Dodatek č. 3 ke smlouvě o dílo

- 1) Smluvní strany, na základě výsledku zadávacího řízení veřejné zakázky s názvem „Nová budova laboratoří – modulární stavba, krajská zdravotní a.s. – Masarykova nemocnice v Ústí nad Labem, o.z. – pracoviště Rumburk – Design & Build“ uzavřely dne 23. 11. 2023 Smlouvu o dílo, jejímž předmětem bylo provedení díla představujícího realizaci investičního záměru Objednatele výstavby objektu – modulární stavby laboratoří formou „Design & Build“ (dále také „Smlouva“ a „Dílo“).

Krycí list rozpočtu - Změnový list

Číslo zakázky	Zakázka	
Z2023-040966	NOVÁ BUDOVA LABORATOŘÍ – MODULÁRNÍ STAVBA, KRAJSKÁ ZDRAVOTNÍ, A.S. – MASARYKOVA NEMOCNICE V ÚSTÍ NAD LABEM, O.Z. – PRACOVÍŠTĚ RUMBURK - DESIGN & BUILD	
Označení rozpočtu	Název rozpočtu	
ZL009	Změna vybavení modulové stavby

Příloha č.1
DSP

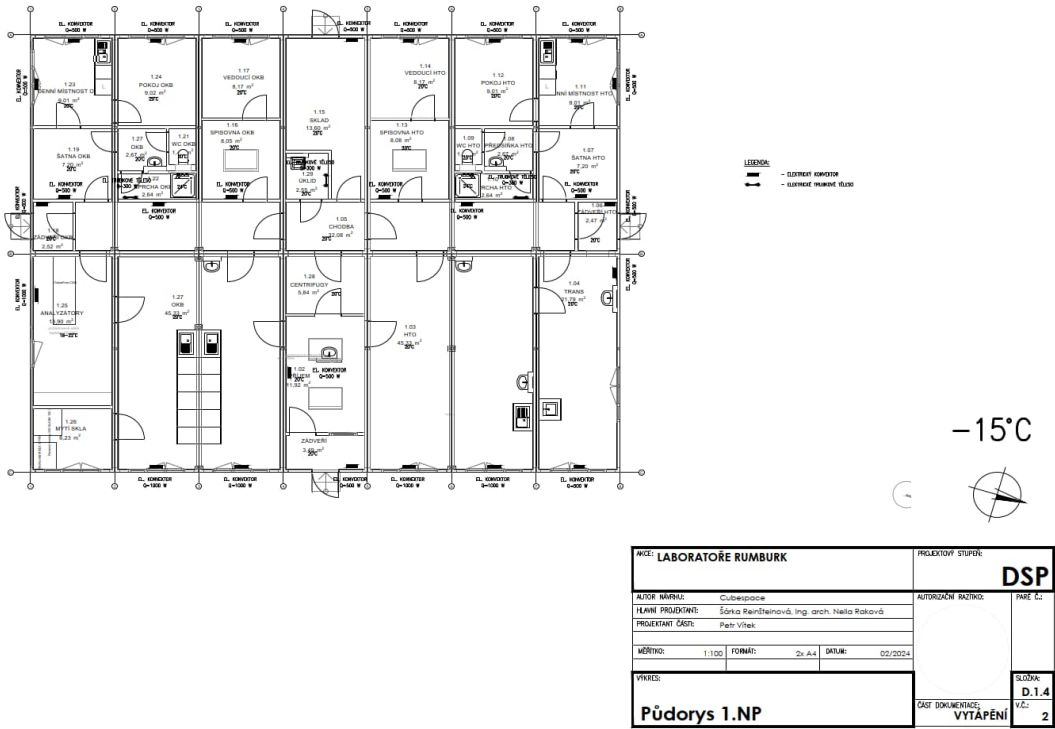
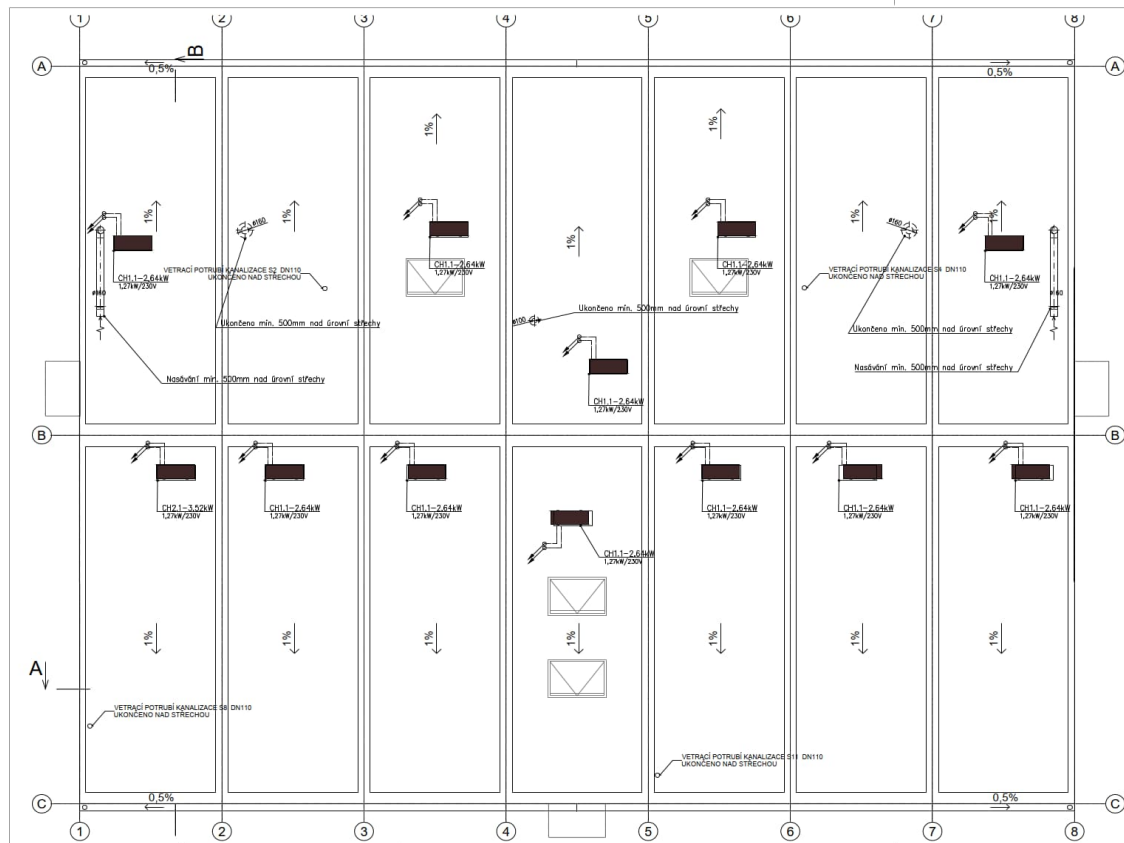
Při projekčních pracích, zjišťování podkladů a požadavků provozů bylo nutné změnit technologie teplé užitkové vody, vytápění, došlo k doplnění klimatizačních jednotek, doplnění světlíků do střechy a doplnění elektroinstalace.

Změna z centrálních el. zásobníků vody na menší zásobníky a dle požadavků na hygienu. Na základě požadavku klienta.
Dodatečné prostupy nad rámec zadání VŘ. Charakter požadavku, že každý modul je nunté mít kdykoliv možnost vyjmout ze sestavy.
Požadavek na změnu vytápění z centrální plynového na el. konvektory v každém modulu.
Požadavek klienta, že vybrané moduly budou osazeny klimatizační jednotkou.
Navýšení datových zásuvek z 13ks na 39ks. Původně počítáno s 4 PC pracoviště a nově 13 PC pracovišť.
Navýšení pracovních míst na žádost klienta.
Decentralizace modulové sestavy. Charakter požadavku, že každý modul je nunté mít kdykoliv možnost vyjmout ze sestavy.
Doplnění světlíků na žádost klienta.

Označení rozpočtu	Název rozpočtu
ZL010	Změna Kanalizační přípojky

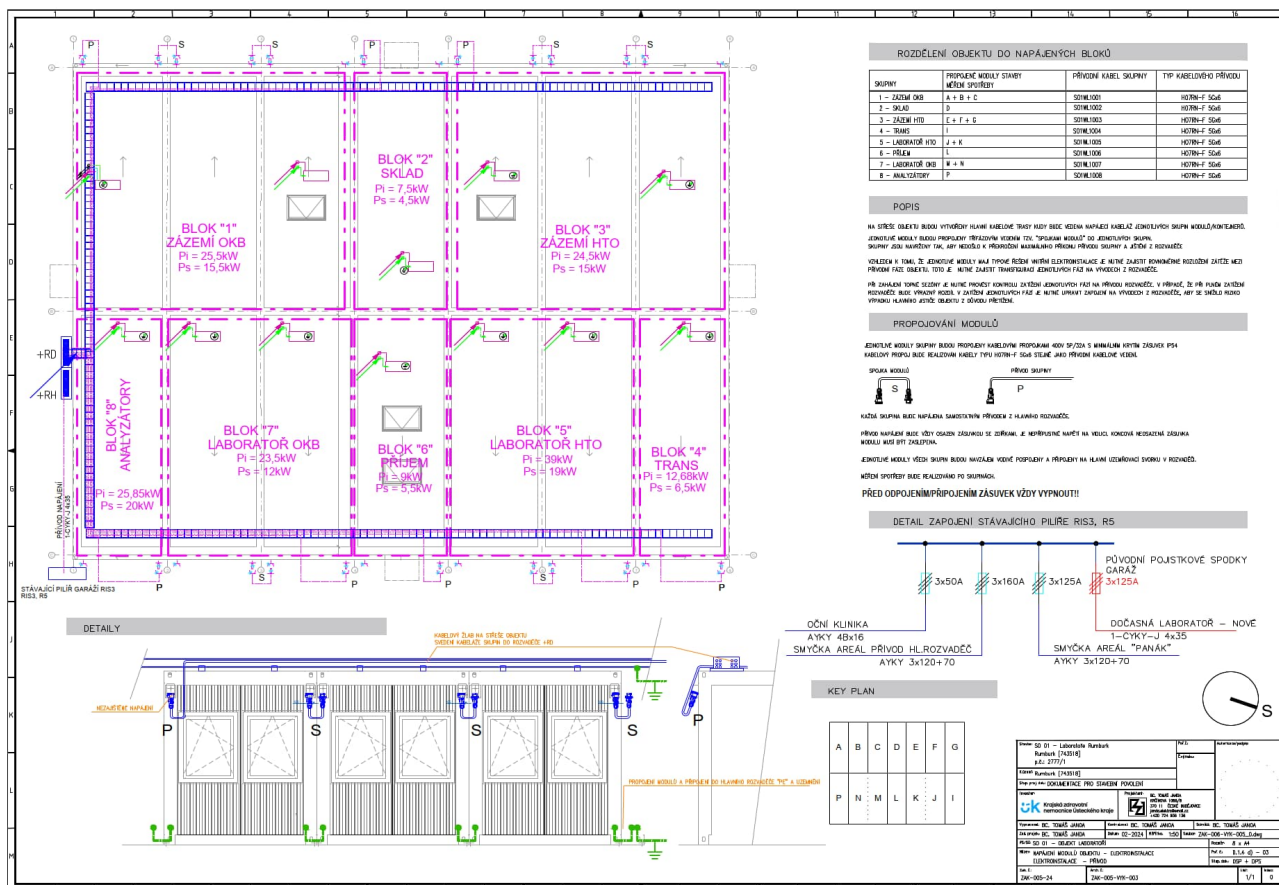
Při inženýrské činnosti a projektování stavby bylo zjištěno, že nelze dešťové vody svádět na terén (dle zadávací dokumentace) ani je svádět do kanalizačního řadu. Z tohoto důvodu bylo nutné oproti zadávací dokumentaci doplnit drenážní vsakovací žebro.

Dále bylo zjištěno, že stávající kanalizační řad je uložen velmi mělko a není možné dle zadávací dokumentace provést napojení pro odpad laboratoří. Z tohoto důvodu bude provedeno delší kanalizační připojení a to do stávající kanalizační šachty v areálu nemocnice. Budou zřízeny dvě revizní šachty. Tento ZL neobsahuje případnou výměnu stávající napojovací kanalizační šachty, která je v havarijním stavu, ani případnou přeložku kanalizace, která může být v kolizi se základy laboratoří. Jiným možným řešením by bylo zřízení přečerpávací stanice, ale toto by bylo velmi nákladné a vyžadovalo by budoucí náklady na provoz a údržbu.
